SJZ.271.1.4.2016

Dotyczy: Budowa ulicy Bohuna wraz z kanalizacją deszczową w systemie zaprojektuj i buduj w Nowym Gulczewie (BZP nr 61719 z dnia 31.05.2016r.)

Zamawiający – Gmina Słupno zgodnie z art. 38 ust. 1 i 2 Ustawy z dnia 29 stycznia 2004 r. Prawo zamówień publicznych (Dz.U. z 2015r. poz. 2164) poniżej zamieszcza zapytania dotyczące specyfikacji istotnych warunków zamówienia dla przedmiotowego postępowania wraz z odpowiedziami.

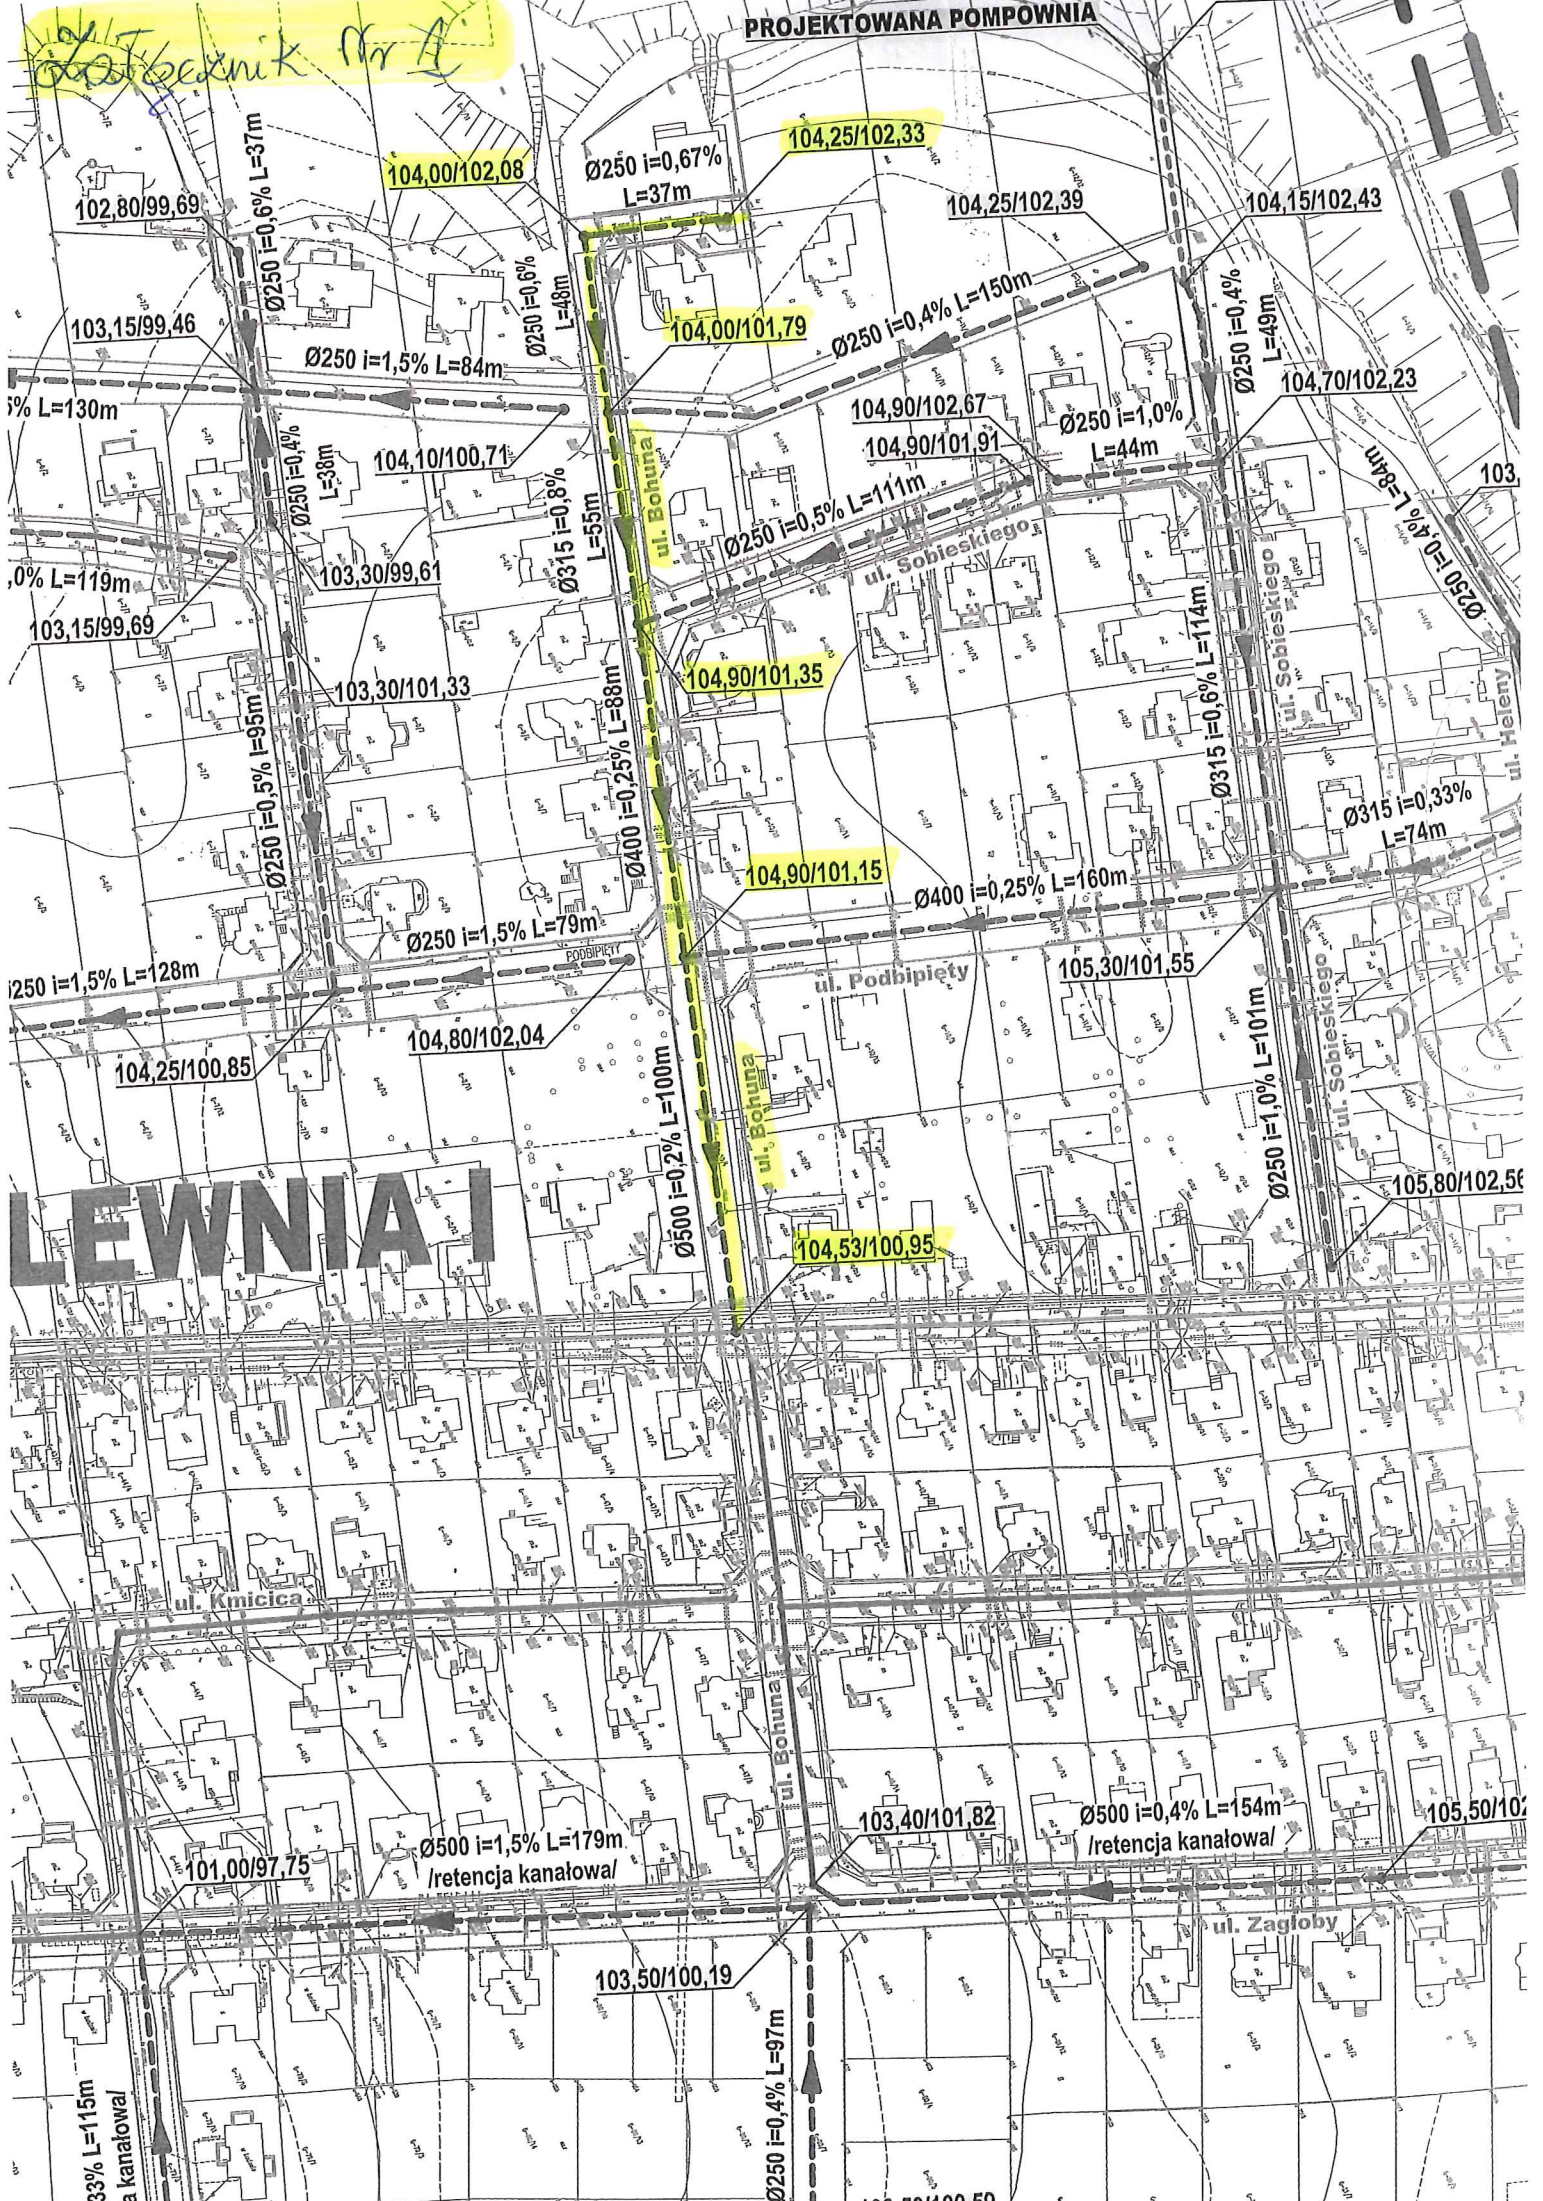
Na jakich rzędnych należy zaprojektować dno kanału deszczowego.

Prosimy o jednoznaczne określenie czy na odcinkach nie ujętych w koncepcji należy uwzględnić sieć kanalizacji deszczowej czy odwodnienie powierzchniowe drogi?

Proszę o wyjaśnienia czy Wykonawca ma przyjąć długość wyprowadzenia ulicy poprzecznej na 25mb i przedłużyć kolektory deszczowe wg średnic z koncepcji Inwestora zakończone korkiem, czy wystarczy długość wyprowadzenia ulicy poprzecznej 8mb bez przedłużenia kolektora deszczowego.

Rzędne dna kanału deszczowego należy zaprojektować zgodnie z danymi zamieszczonymi na załączniku graficznym stanowiącym załącznik nr 1 do niniejszego pisma.

Zgodnie z załącznikiem nr 1 do niniejszego pisma należy uwzględnić wyprowadzenie ulic poprzecznych na odcinku 25mb (branża drogowa i sanitarna) położonych po prawej stronie od ulicy Bohuna, natomiast na odcinku 8mb (branża drogowa) położonych po lewej stronie od ulicy Bohuna.

Zgodnie z załącznikiem nr 1 do niniejszego pisma należy uwzględnić wyprowadzenie ulic poprzecznych na odcinku 25mb (branża drogowa i sanitarna) położonych po prawej stronie od ulicy Bohuna, natomiast na odcinku 8mb (branża drogowa) położonych po lewej stronie od ulicy Bohuna.
